Modulo per la presentazione delle osservazioni per i piani/programmi/progetti sottoposti a procedimenti di valutazione ambientale di competenza statale

ID: Codice procedura (ID_VIP/ID_MATTM): 12691

“Progetto di un impianto eolico denominato "Pitigliano" ubicato nei comuni di Pitigliano (GR) e Sorano (GR) costituito da 20 (venti) aerogeneratori di potenza nominale 7,0 MW per un totale di 140,0 MW con relative opere connesse ed infrastrutture indispensabili”

Immagine 1. Vincoli ex art. 136 del CBC dal PIT della Regione Toscana e zona approssimativa dove è progettato l'impianto industriale.

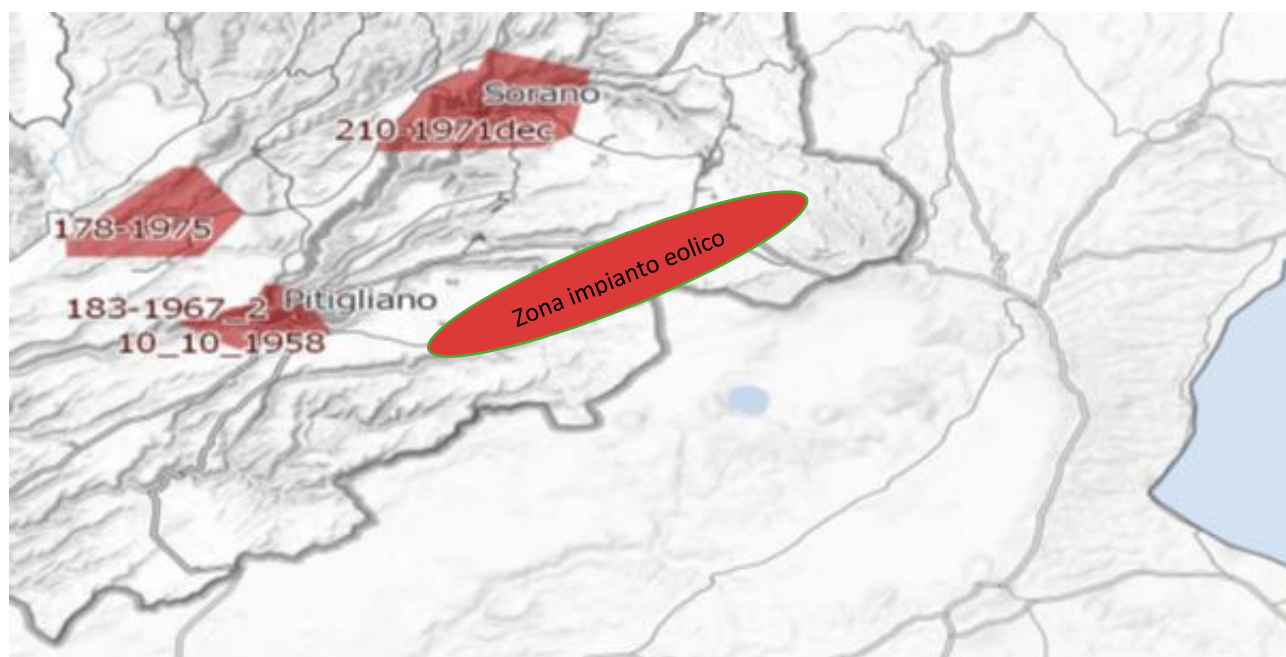
Inoltre, come sostiene la Proponente parte dell'impianto si verrebbe a trovare a 3,5 km dal centro abitato di Sorano. Infatti, tre degli aerogeneratori WTG 08, 09, 10 sono addirittura all'interno delle fasce di rispetto dei 3 km del suo vincolo paesaggistico di notevole interesse pubblico ex art 136 del CBC. Si evidenzia che così si crea

un'ulteriore incompatibilità con la tutela del Paesaggio.

Immagine 3. Cumulo di una parte di impianti eolici, fotovoltaici e geotermici industriali in progettazione ed esistenti intorno all’elico industriale “Pitigliano”.

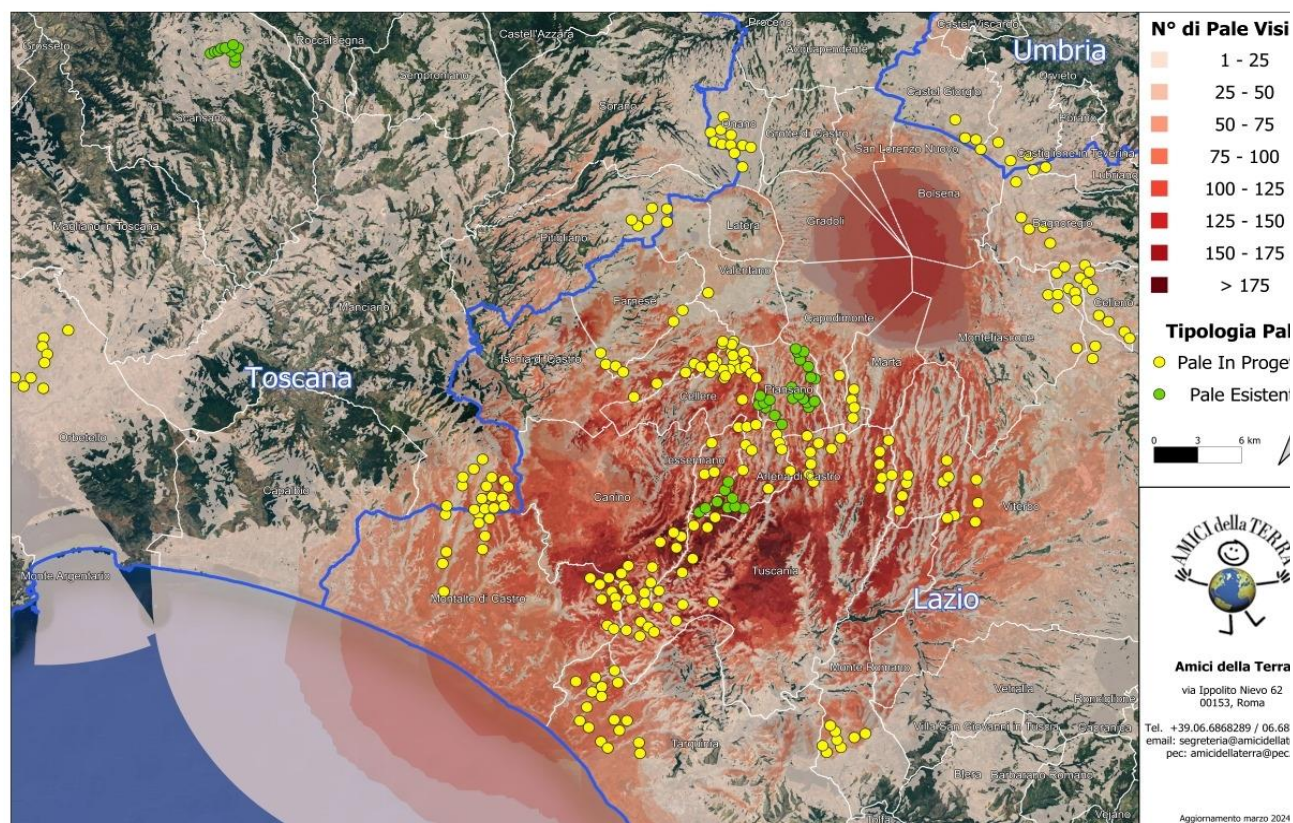
Beni Culturali “*Ambito paesaggistico, geologico e geomorfologico dell’orlo della caldera di Latera ...*” Non vengono nemmeno citati gli impianti eolici in progetto al MASE, il “Rempillo” (6 aerogeneratori) e un altro in verifica amministrativa di 14 aerogeneratori e 72, 6 MW. Ad oggi nei territori di Pitigliano, Sorano e in quello limitrofo potenzialmente potrebbero essere insediati 40 aerogeneratori alti 200 metri e larghi 170. Ma la proponente non cita neanche altri impianti che creerebbero il cumulo e quindi maggiore impatto. Infatti, sul territorio della “Città del Tufo” (Sorano e Pitigliano) impatterebbero anche l’impianto eolico “Montarzo” di Onano con 13 aerogeneratori con le dimensioni ricordate, l’altro eolico industriale nel territorio di Valentano con sette aerogeneratori (stesse dimensioni), gli impianti di Farnese con un minieolico di 3 Torri alte 60 metri già installate in località Poggio del Crognolo e l’impianto eolico industriale “Vallerosa” (7 aerogeneratori alti 200 metri e larghi 158 metri) in procedura VIA presso la Regione Lazio. Inoltre, altri impianti del minieolico già presenti a Valentano, Cellere e Piansano e due progetti eolici industriali con le stesse dimensioni (200 m x 170 m) nel Comune di Ischia di Castro. La valutazione del cumulo non prende neanche in considerazione gli impianti industriali di fotovoltaico e agrivoltaico in progetto a Farnese, Valentano, Ischia di Castro, Cellere. L’impianto geotermico in procedura Via al MASE, progettato nella Caldera di Latera. Quindi è stata effettuata una valutazione del potenziale impatto cumulativo non veritiera a dispetto di quanto affermato dalla proponente che sostiene di aver preso in considerazione uno spazio di 10 km intorno al suo impianto per gli impatti che si creerebbero.

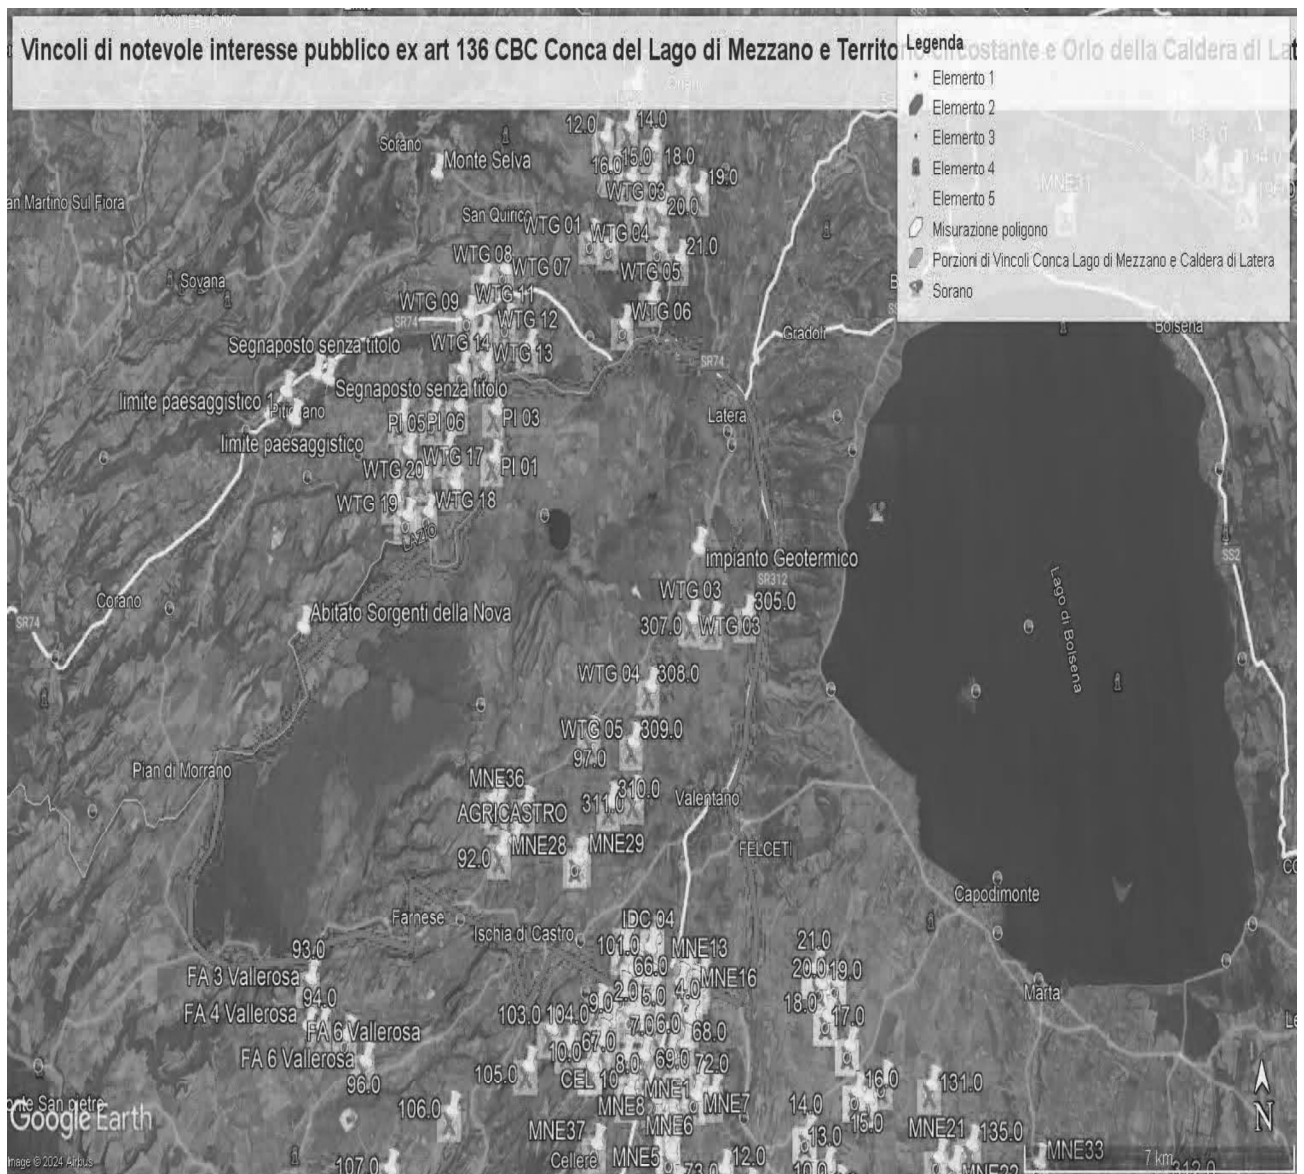
ma nelle sue immediate vicinanze (a soli 100 metri i primi due aerogeneratori) oltre ad impattare sul territorio e sulle economie di cinque Comuni del Lazio (Farnese, Onano, Latera, Valentano, Grotte di Castro e Gradoli) si trova nelle fasce di rispetto dei Beni di notevole interesse pubblico come si è evidenziate nelle Osservazioni precedenti e crea degli impatti negativi anche sui beni naturalistici come verrà dettagliato nell'Osservazione relativa alla Vinca. Inoltre, andrebbe a sommarsi al già enorme cumulo di impianti eolici e fotovoltaici e geotermici che creano una elevata criticità ambientale nella provincia di Viterbo e interferiscono anche con il territorio toscano come si può vedere dalle varie immagini dell'Allegato n. 1.

IMMAGINE n. 2 Impianto eolico industriale “Pitigliano” e distanze aerogeneratori dai Vincoli della Conca del Lago di Mezzano...

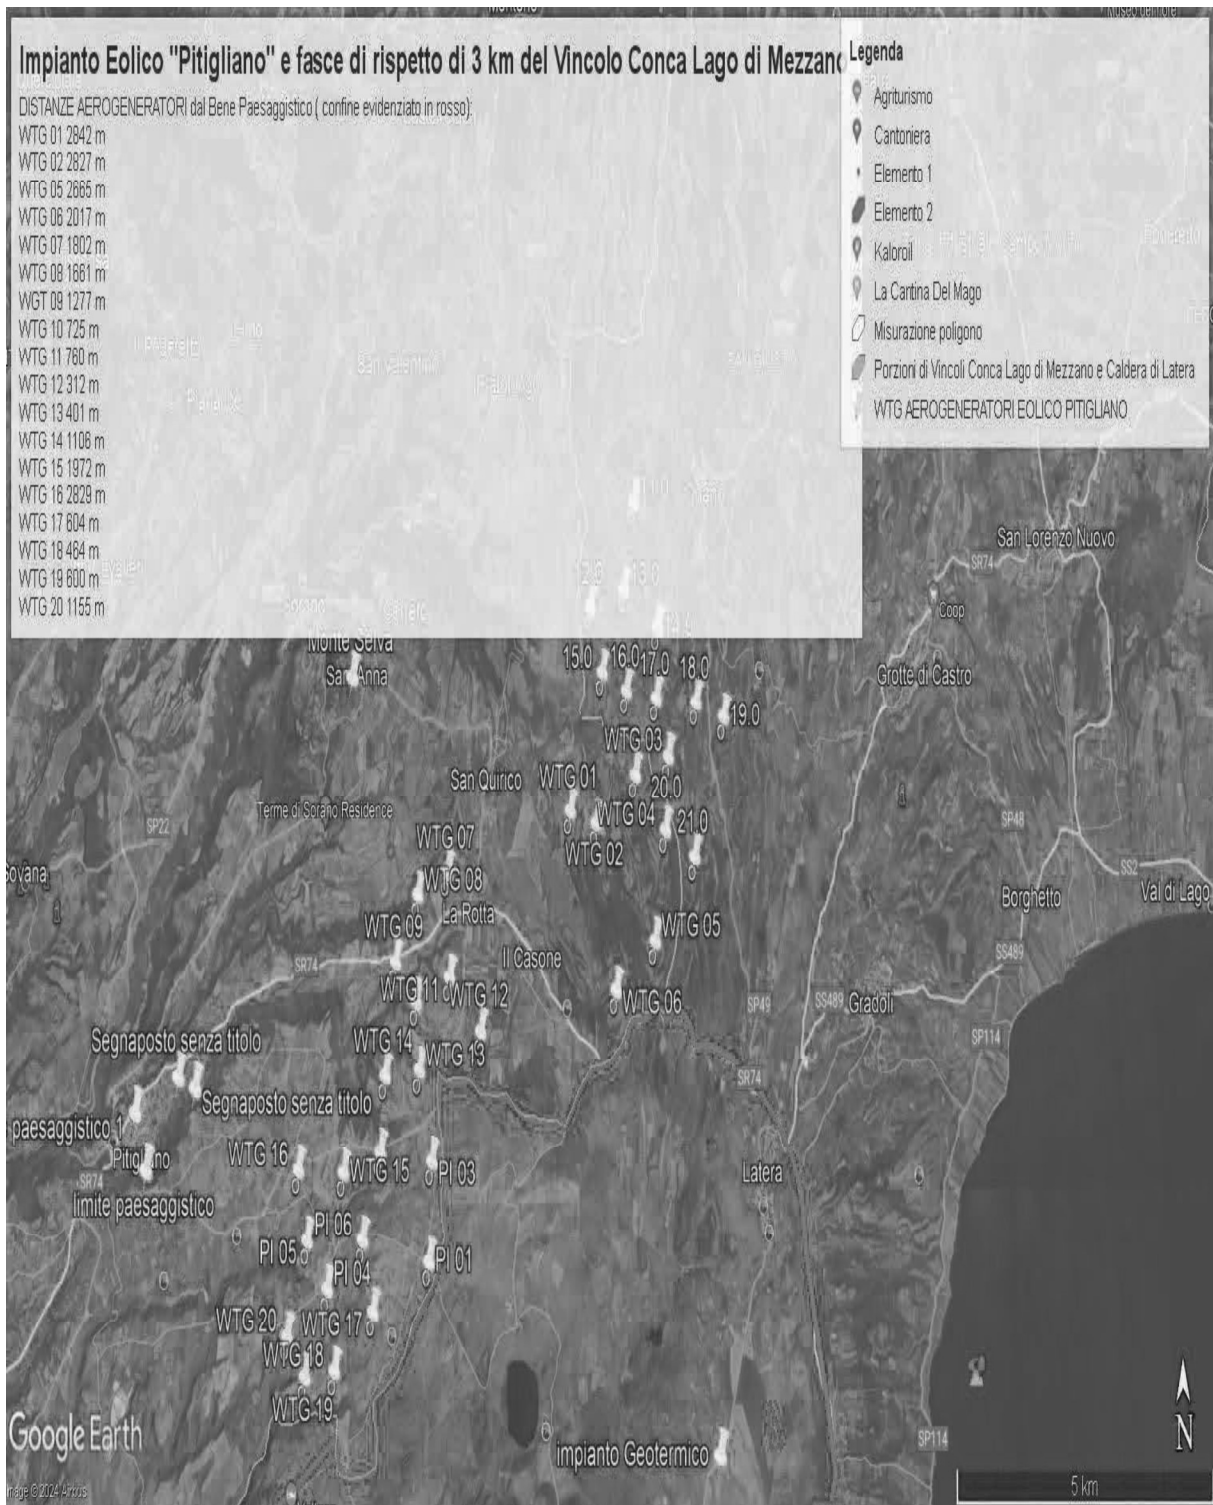
Come è illustrato nell'immagine si ribadisce che l'impianto industriale "Pitigliano" ricade completamente all'interno delle fasce di rispetto dei due vincoli di notevole

interesse pubblico e lambisce quelle di un terzo vincolo e quindi come affermato dal Consiglio di Stato nelle sentenze citate, l'impianto è insediato in area non idonea ai sensi dell'art. 20 comma 8 lettera c quater del D.Lgs. n. 199/2021 e ss.mm.ii al contrario di quanto sostiene la proponente.

IMMAGINE n. 3 Impianto eolico industriale “Pitigliano” e distanze aerogeneratori dai Vincolo “Orlo della Caldera di Latera.

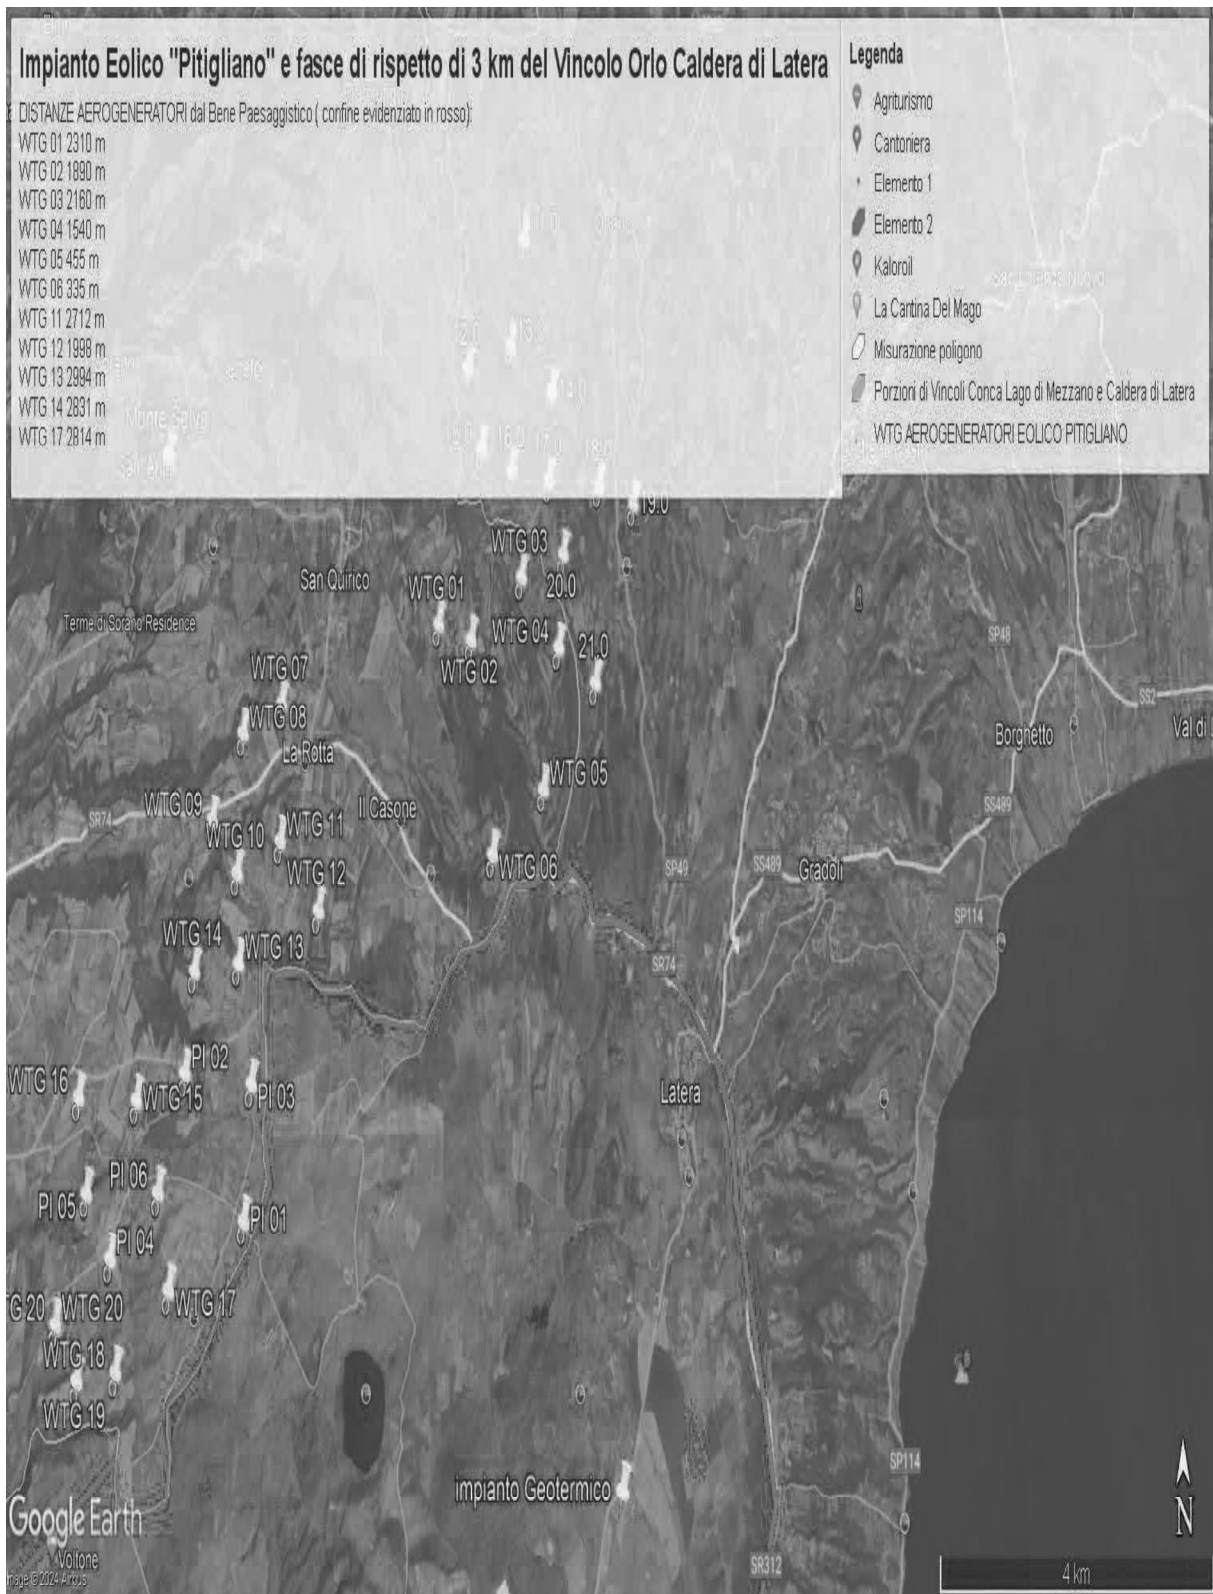
Concludendo, si evidenzia ancora che la proponente non effettuando la procedura prevista dalla Parte III delle Linee Guida nazionali ha ignorato un vincolo paesaggistico di notevole interesse pubblico istituito con un provvedimento del Segretariato regionale del Ministero della Cultura per il Lazio che ha emanato il Decreto di dichiarazione di notevole interesse pubblico n. 22 del 15.02.2024 ai sensi e per gli effetti dell'art. 136, co. 1, lett. c) e d) del decreto legislativo 22 gennaio 2004, n. 42, "Ambito paesaggistico, geologico e geomorfologico dell'orlo della caldera di

Latera e delle sue pendici interessate dai centri eruttivi periferici" nei comuni di CELLERE, FARNESE, ISCHIA DI CASTRO, LATERA, PIANSANO.

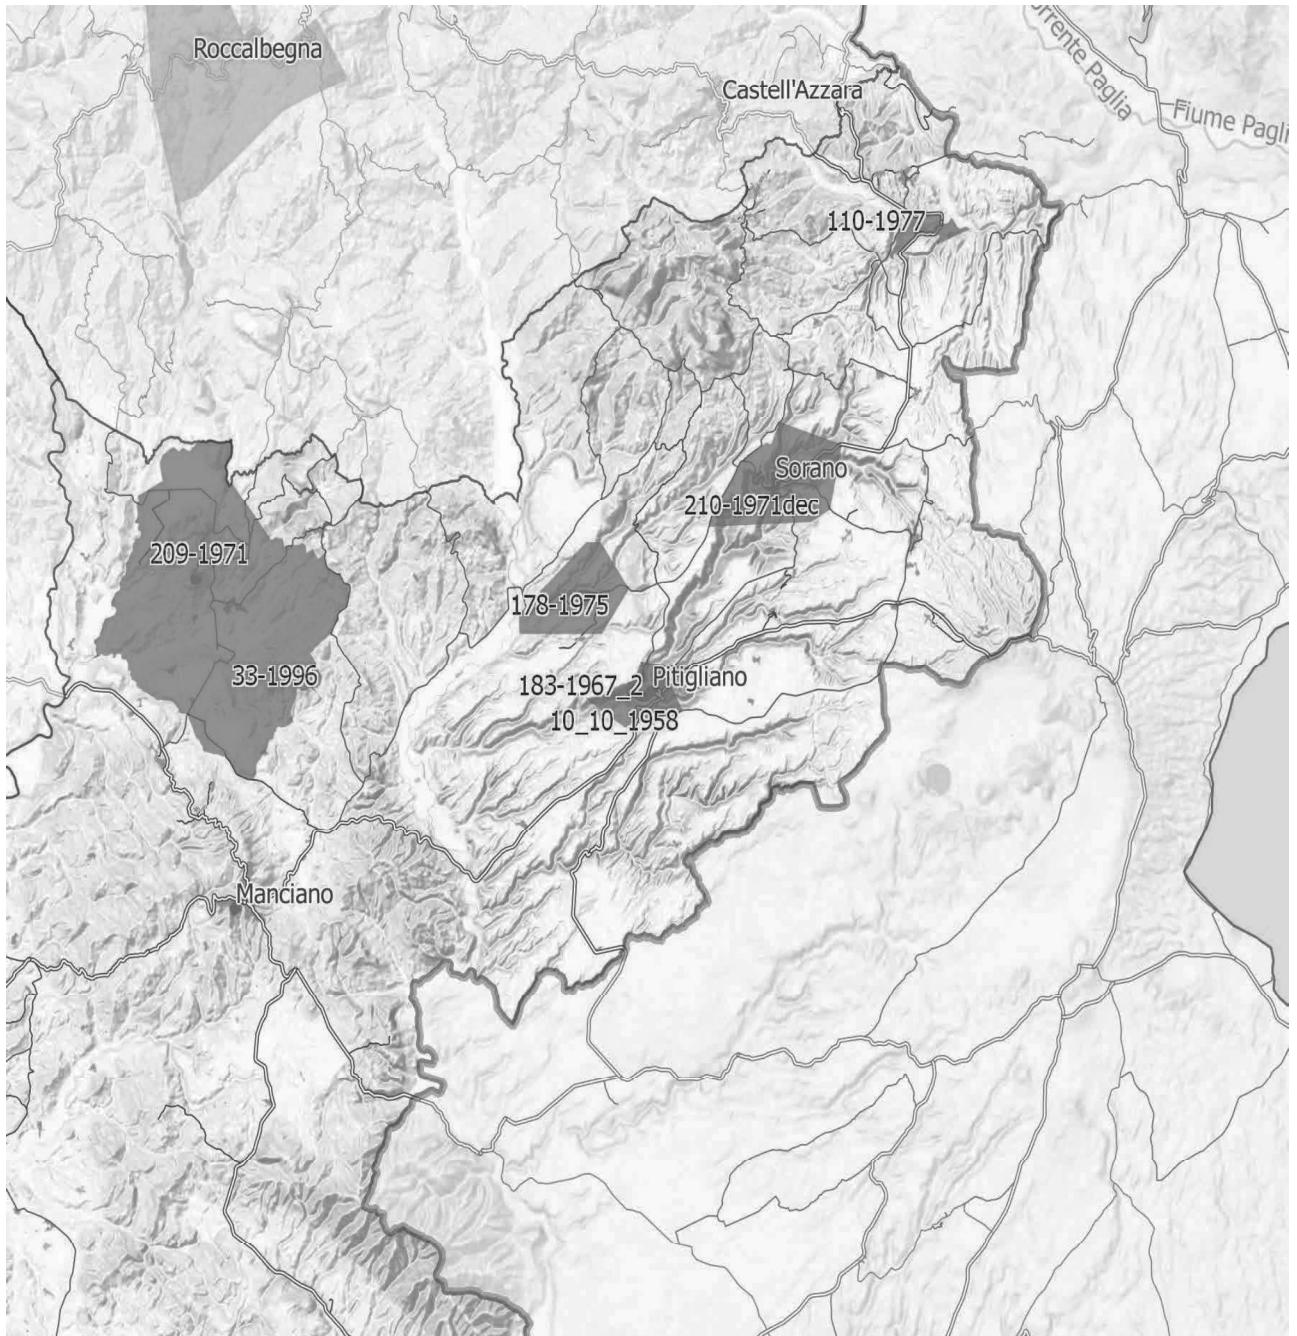
IMMAGINE n. 4 Si evidenzia che i tre aerogeneratori WTG 07, WTG 08 e WTG 09 impattano con il vincolo paesaggistico di notevole interesse pubblico del Centro Storico di Sorano. Il WTG 07 si troverebbe a 2828 m, WTG 08 2504 e WTG 09 2990. Il cavidotto dell'impianto invece impatta in buona parte del Vincolo paesaggistico ex art. 136 del CBC del Centro Storico di Pitigliano.
